製品一部変更実施連絡届

製品名　：　MLー5100　シリーズ
（上記製品を基本とする特注品を含みます。）

サトーパーツ 株式会社　技術部

現行品	変更品

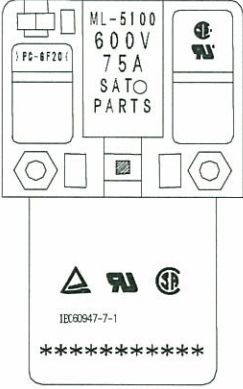
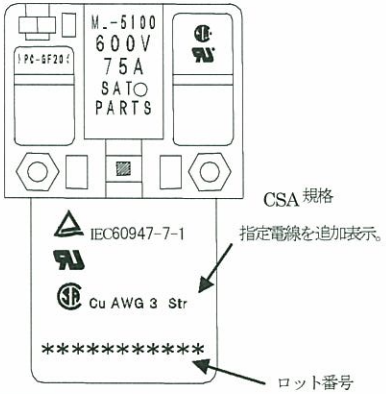
2) 変 更 内 容 ; CSA 規格に指定電線表示を追加し、レーザーマーカによる印字レイアウトを変更する。

掲載の図はML-5100-M6 ですが、ML-5100-M5 に付きましても同様の追加および変更が行われます。

3) 変更の理由 ; CSA 規格の表示方法に不備がある為、上記のように訂正致します。
